Č. j. KRPT-184078-2/ČJ-2013-070206

Žádost k projektové dokumentaci pro územní rozhodnutí stavby „Parkoviště u ZŠ Paskov“ - stanovisko

zakázka: Parkoviště u ZŠ Paskov			
objednatel: Město Paskov Nádražní 700 739 21, Paskov			
vypracoval: Ing. Miroslav Knápek	Tel.: 724 798 028 <small>www.projekt-stavby.cz</small>	stupeň: DUR	formát: 1xA4
název výkresu: Rozhledové poměry		datum: 09/2013	měřítko: 1: 500
		archivní číslo: mk-2013-27-50

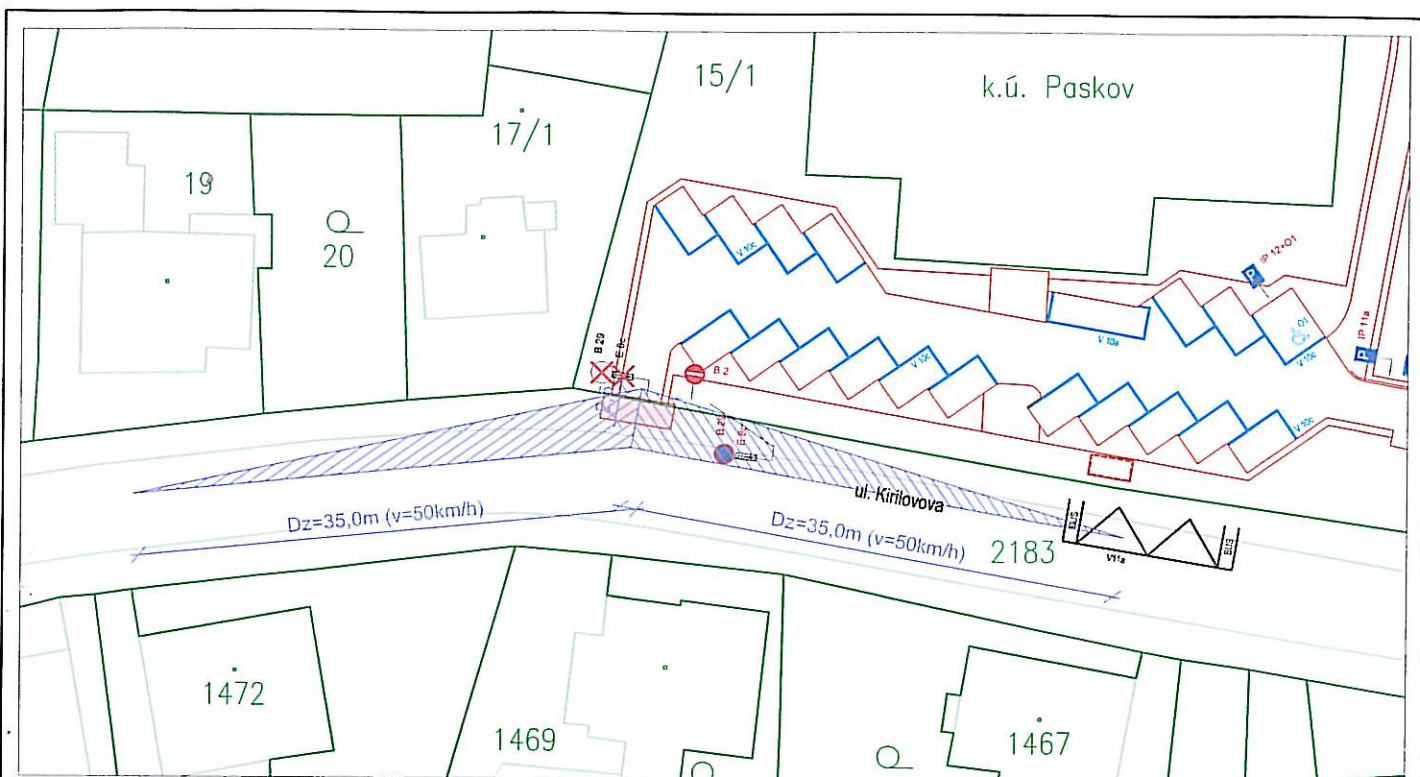
DI Frýdek-Místek dle § 10 zákona č. 13/1997 Sb., o pozemních komunikacích, ve znění pozdějších změn a doplnění, **s o u h l a s í** se zřízením sjezdu (nájezdu) z pozemku p.č. 15/1 (budoucí parkoviště) na pozemek p.č. 2183 (místní komunikace), vše v k.ú. Paskov, za účelem připojení předmětné stavby k místní komunikaci, za podmínek:

- při výjezdu na místní komunikaci musí být trvale zachovány rozhledové poměry dle platných zákonů, vyhlášek a technických norem,
- technicky bude sjezd navržen a proveden v takové konstrukci, aby plně vyhovoval předpokládanému způsobu užívání, zvláště svou únosností, šířkou a kvalitním bezprašným povrchem, stavební uspořádání sjezdu musí být takové, aby se zabránilo stékání srážkové vody na místní komunikaci,
- sjezd bude vlastníkem udržován v naprosto čistém a funkčním stavu a budou zachovány dobré rozhledové poměry po dobu jeho užívání, tj. v rozhledových polích nebudou situovány žádné stavby, vegetace (křoviny, stromy apod.) vyšší než 70 cm, nebo takové oplocení, které by svým umístěním a stavebně-technickým provedením znemožňovalo bezpečný výhled a výjezd na místní komunikaci.
